改善箇所説明図

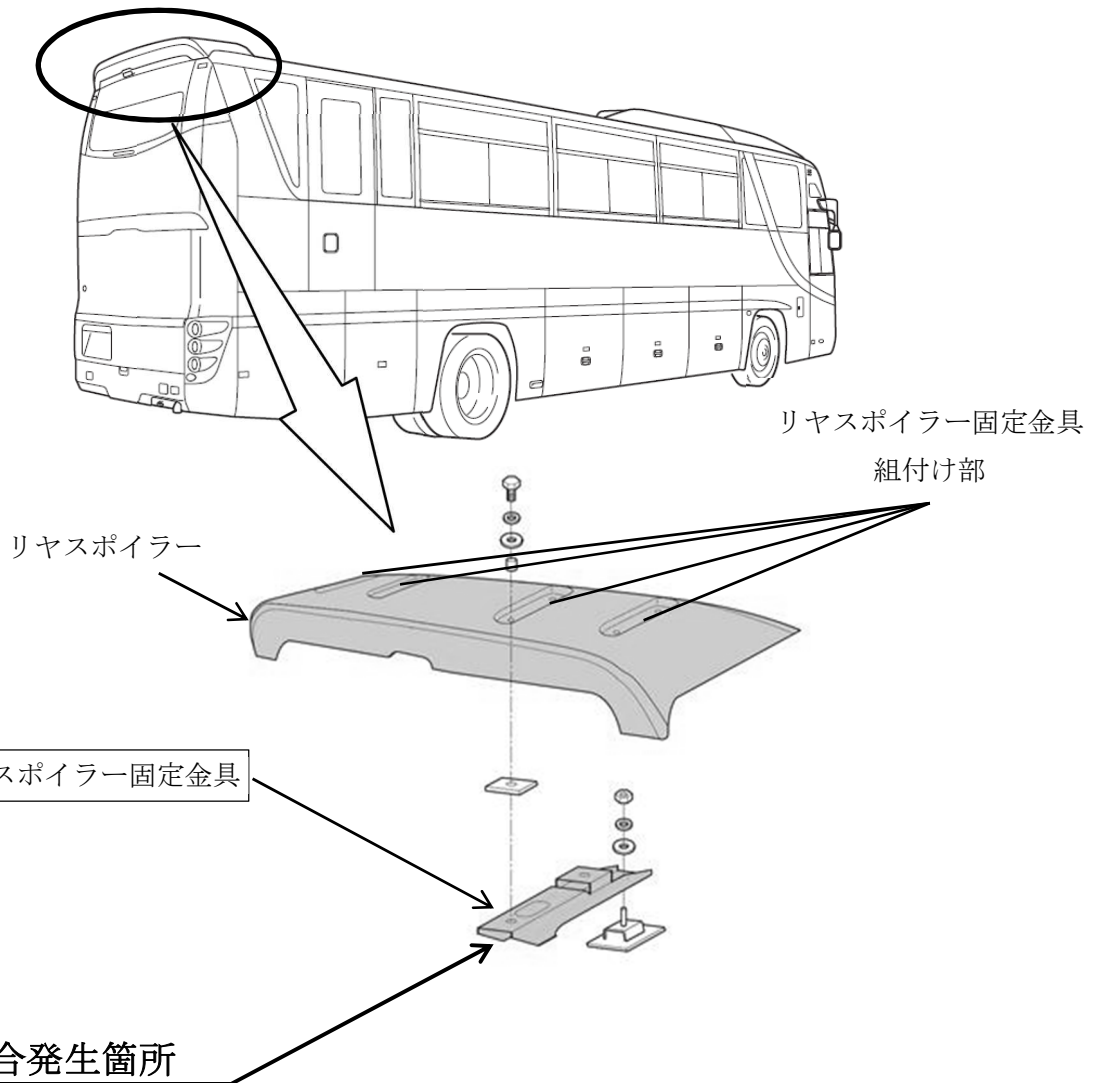
大型観光バスにおいて、リヤスポイラー固定金具の溶接条件が不適切なため、溶接強度が不足しているものがある。そのため、長期の使用により、溶接部が破断し、最悪の場合、リヤスポイラーが脱落するおそれがある。

全車両、リヤスポイラー固定金具を良品に交換する。

識別：改善済車両にはネームプレートに黄色ペイントを塗布する。
